**AVIS RELATIF À LA PROTECTION
CONTRE LES EVENTUELS EFFETS NOCIFS ET NUISANCES
PROVOQUÉS PAR LES RAYONNEMENTS NON IONISANTS
GÉNÉRÉS PAR DES ANTENNES ÉMETTRICES STATIONNAIRES**

Commune : MONS - Exploitant : TELENET GROUP

Référence exploitant : HT1876C

Rapport n° 669 / 2024

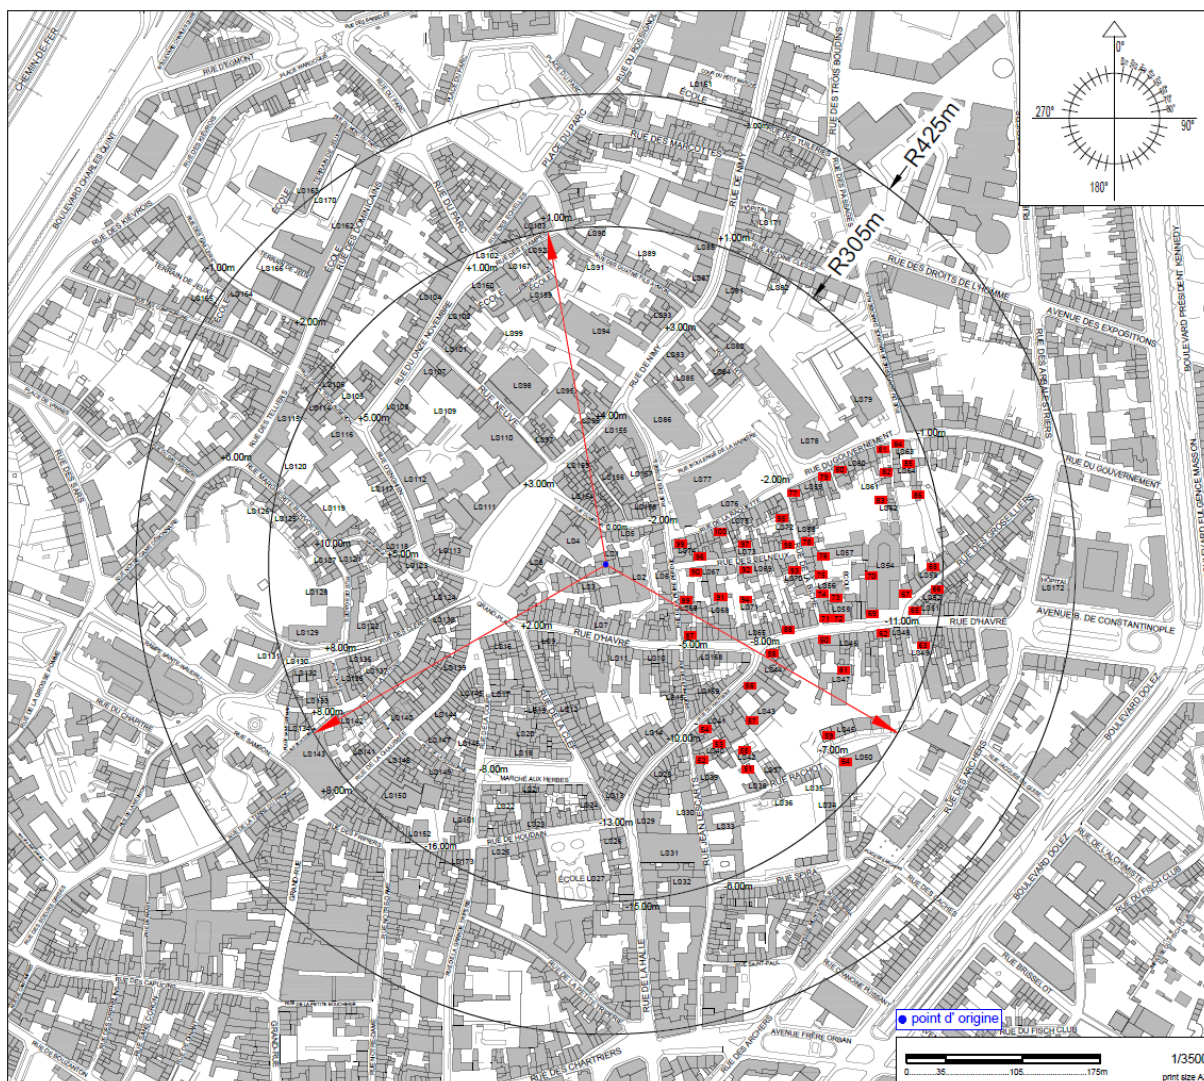
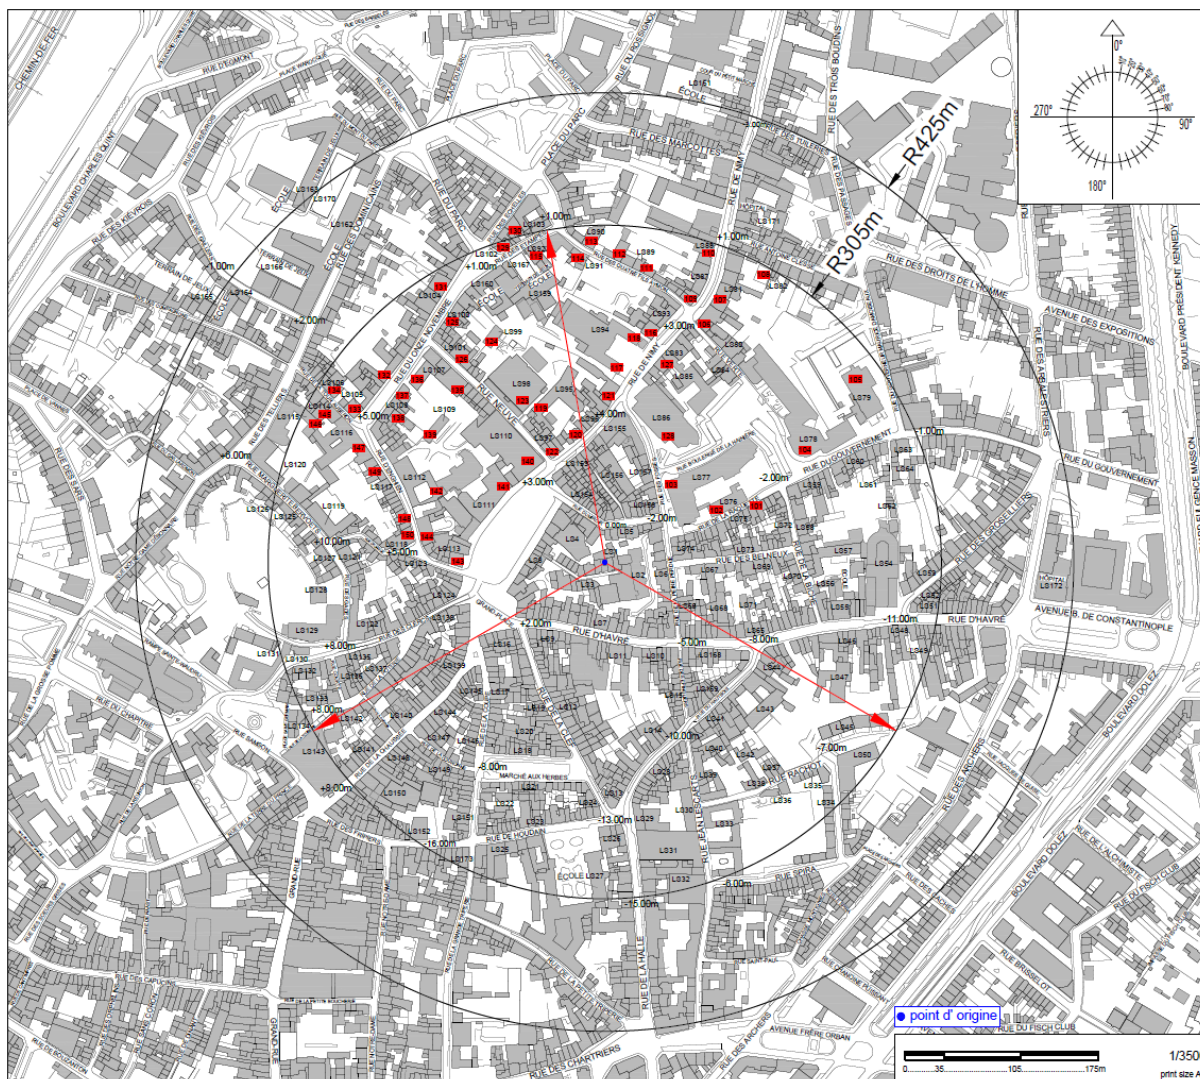
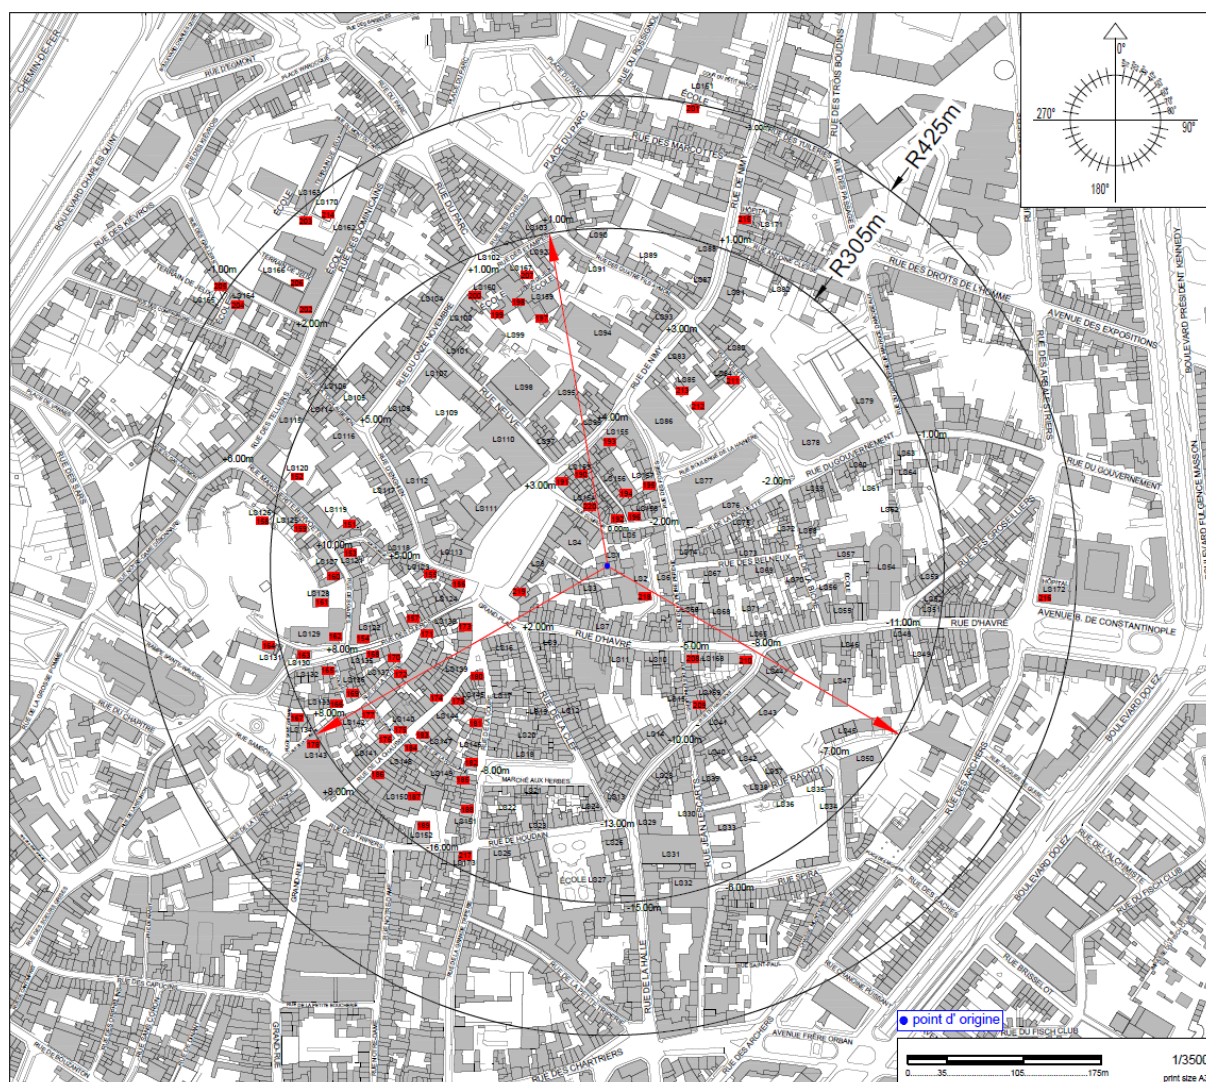
Les fréquences d'émission, la puissance rayonnée par chacune des antennes et leur gain permettent de déterminer le rayon de la zone à analyser. Tout dépassement de la limite par installation est exclu en dehors de cette zone. Le tableau 2 reprend les 35 LS² pour lesquels l'indice d'exposition est le plus élevé. Les différentes colonnes indiquent :

- le numéro du point de contrôle repris sur un des plans de la figure 1;
- le numéro du LS dans lequel se trouve le point de contrôle de la 1^{ère} colonne ;
- l'atténuation d'obstacle prise en compte pour le calcul de l'indice d'exposition dans le LS ;
- le résultat du calcul de l'indice d'exposition.

N° point de contrôle	LS	Atténuation (dB)	Indice d'exposition relatif à la limite par installation IE_i
219	LS8	3,0	0,980
220	LS154	3,0	0,957
2	LS2	3,0	0,872
10	LS8	3,0	0,855
218	LS2	3,0	0,849
11	LS8	3,0	0,762
12	LS9	3,0	0,758
20	LS16	3,0	0,607
191	LS154	3,0	0,594
190	LS153	3,0	0,458
122	LS97	3,0	0,434
193	LS155	3,0	0,400
173	LS139	3,0	0,398
120	LS96	3,0	0,398
21	LS17	3,0	0,384
140	LS110	3,0	0,347
15	LS12	3,0	0,339
156	LS124	3,0	0,330
180	LS145	3,0	0,319
143	LS113	3,0	0,293
4	LS4	3,0	0,277
1	LS1	3,0	0,265
25	LS19	3,0	0,260
141	LS111	3,0	0,254
121	LS96	3,0	0,233
119	LS95	3,0	0,228
179	LS144	3,0	0,223
155	LS123	3,0	0,215
157	LS124	3,0	0,208
174	LS139	3,0	0,202
192	LS154	3,0	0,198
181	LS146	3,0	0,195
195	LS157	3,0	0,194
123	LS98	3,0	0,186
128	LS86	3,0	0,177

En ce qui concerne les antennes de l'installation mentionnées dans le tableau 1, la distance maximale à laquelle la limite pourrait être atteinte, à l'extérieur, est égale à 127,1 m. S'il n'y a pas de LS à une distance inférieure, les antennes respectent forcément la limite d'immission.

Dans le cas des LS situés à l'intérieur des bâtiments, une atténuation d'obstacle est prise en compte et il en résulte que la distance maximale à laquelle la limite pourrait être atteinte se réduit à 90,0 m.

Les résultats de l'évaluation décrite au paragraphe 4 indiquent que les antennes émettrices stationnaires de l'installation faisant l'objet du présent avis ne produisent pas, dans un lieu de séjour, un rayonnement électromagnétique maximum supérieur aux limites fixées à l'article 4 du décret.

En conclusion, les antennes émettrices stationnaires faisant partie de l'installation référencée dans le paragraphe 2 et dont les caractéristiques techniques sont résumées dans le tableau 1 **respectent les limites d'immission** fixées à l'article 4 du décret du 8 décembre 2022 (M.B. du 16.12.2022) modifiant le décret du 3 avril 2009 relatif à la protection contre les éventuels effets nocifs et nuisances provoqués par les rayonnements non ionisants générés par des antennes émettrices stationnaires.

Figure 2 : Vue en plan des installations d'antennes dans un rayon de 300 mètres autour de l'installation faisant l'objet de la demande d'avis

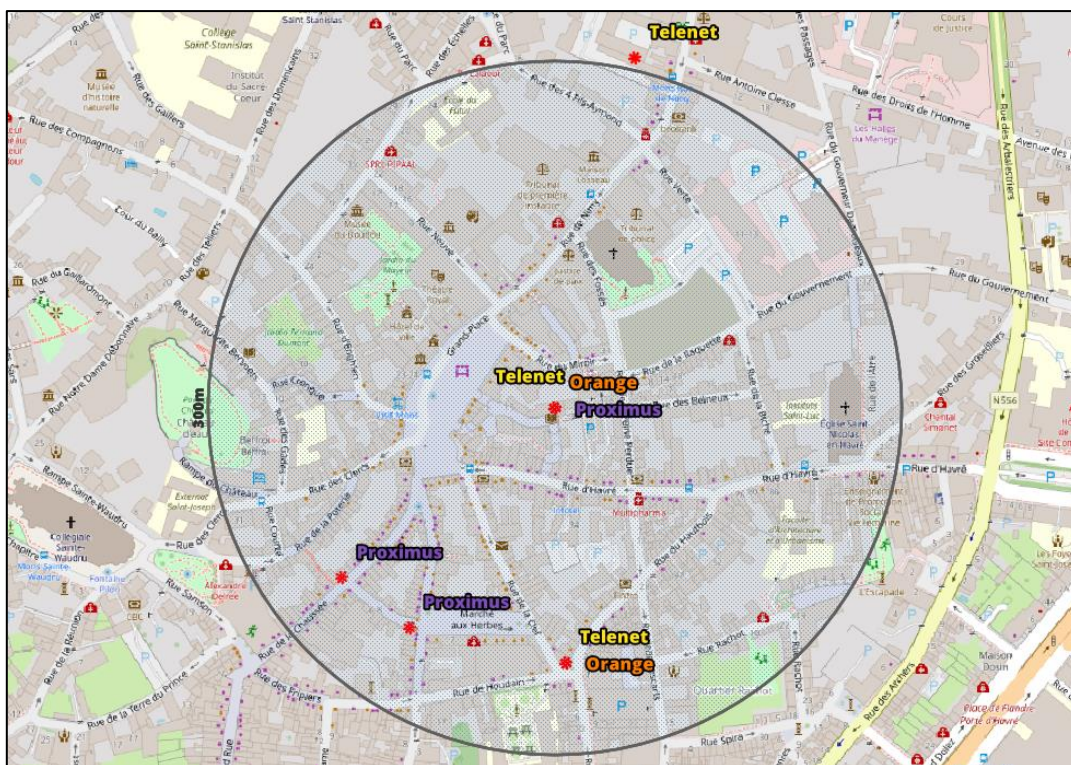
Le plan en projection verticale de la figure 2 indique la localisation des installations d'antennes émettrices stationnaires visées par le décret et situées dans un rayon de 300 mètres autour de l'installation référencée dans le paragraphe 2 et localisée au centre du cercle. Les données de localisation de ces antennes et les avis correspondant sont accessibles via le cadastre en ligne des antennes émettrices stationnaires⁶. Les installations prises en compte dans l'évaluation du respect de la limite cumulative sont les installations d'antennes émettrices déclarées en service par l'exploitant à la date du présent avis, à l'exception de l'installation référencée dans le paragraphe 2 et éventuellement d'autres installations ayant fait l'objet d'une demande d'avis à la même date et qui sont situées à l'intérieur de la zone de 300 mètres de rayon.

L'évaluation du respect de la limite cumulative repose sur la prise en compte des cas suivants :

- a) il y a au plus 4 installations d'antennes émettrices stationnaires présentes dans la zone d'évaluation de 300 mètres de rayon représentée dans la figure 2, y inclus l'installation référencée dans le paragraphe 2 : la limite cumulative définie à l'article 4, §2 du décret est nécessairement respectée dans les lieux de séjour à l'intérieur de la zone d'évaluation de 300 mètres de rayon ;

- b) il y a exactement 5 installations d'antennes émettrices stationnaires présentes dans la zone d'évaluation de 300 mètres de rayon représentée dans la figure 2, y inclus l'installation référencée dans le paragraphe 2 et il existe, pour 3 ou 4 de ces installations, un avis attestant le respect de la limite abrogée de 3 V/m : la limite cumulative définie à l'article 4, §2 du décret est nécessairement respectée dans les lieux de séjour à l'intérieur de la zone d'évaluation de 300 mètres de rayon ;

- c) dans tous les autres cas, il a été vérifié que la limite cumulative définie à l'article 4, §2 du décret n'est pas dépassée dans les lieux de séjour sur base du nombre d'installations localisées dans la zone d'évaluation de 300 mètres de rayon représentée dans la figure 2, de leur localisation ainsi que des données inscrites dans la figure 1 et au paragraphe 4 du présent avis et dans les avis attestant le respect de la limite par installation ou de la limite abrogée de 3 V/m relatifs aux autres installations reprises dans la figure 2.

Compte tenu des considérations ci-dessus, il apparaît que l'intensité du rayonnement électromagnétique généré, dans les lieux de séjour situés dans un rayon de 300 mètres autour de l'installation référencée dans le paragraphe 2, par l'ensemble des antennes émettrices stationnaires de l'ensemble des exploitants du même site d'antennes émettrices stationnaires respecte la limite fixée à l'article 4, § 2 du décret.
